Avis RTM :

Projet de défrichement du SMTV préalable à la pose d'enneigeurs sur la piste de ski de la Repose à La Norma/Villarodin

Références : JL/OL/2019-06-21/169

Commune(s) et objet : commune de Villarodin – Projet de défrichement du SMTV préalable à la pose d'enneigeurs sur la piste de ski de la Repose.

Figure 1 : report du projet sur plan de situation (IGN ©).

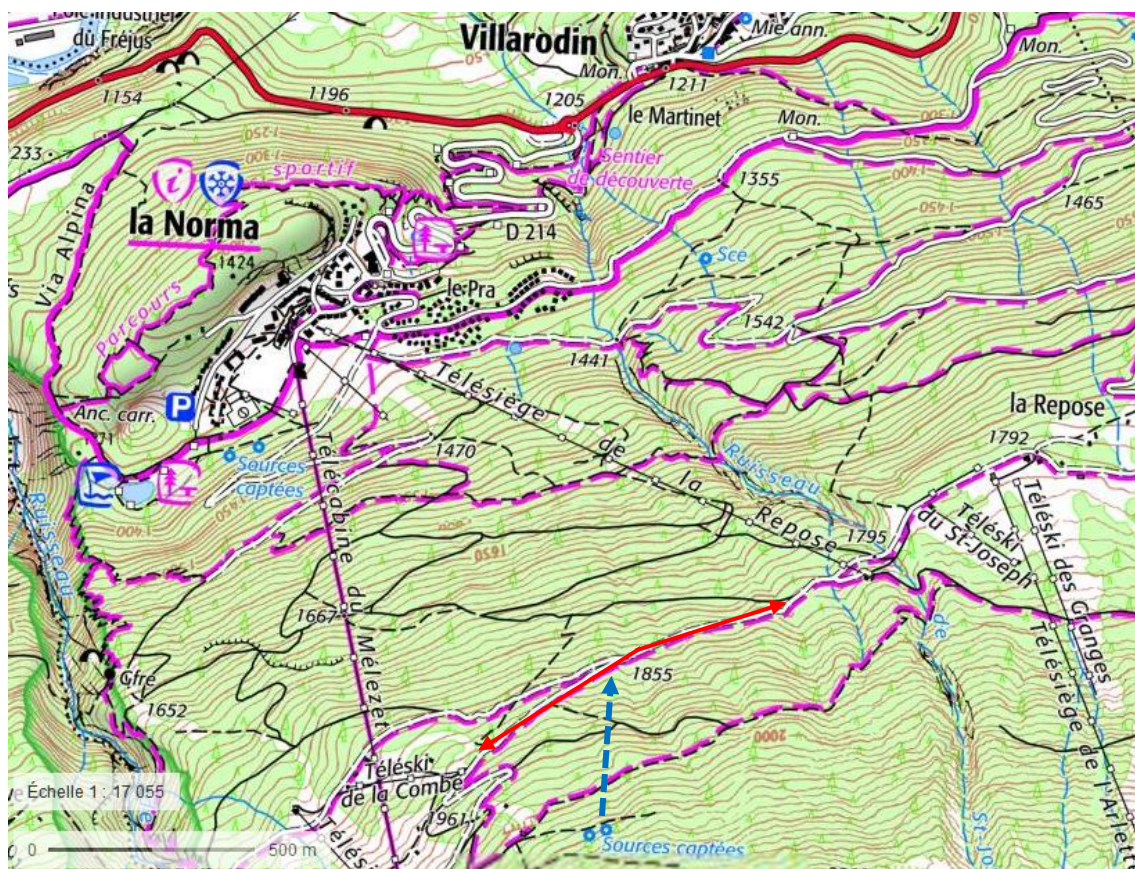
Ce projet ne présente pas de difficulté technique étant donné l'existence de la piste forestière. Il n'est pas de nature à générer de nouveaux risques dans la mesure du respect des règles de l'art.

Nous émettons un avis favorable assorti des préconisations suivantes :

- Précautions d'usage lors des terrassements pour éviter la dévalaison de bloc dans la pente.
- Talutage soigné tiré autant que possible à 2V/3H ($< 35^\circ$) en terrain meuble, sans jamais dépasser 40° ($< 1/1$).
- Gestion rigoureuse des éventuelles arrivées d'eaux sur la piste (fossé + traversée busée autant que nécessaire).
- Enherbement des zones terrassées, par projection (hydroseeder) en période de végétation adaptée (< 30 septembre).
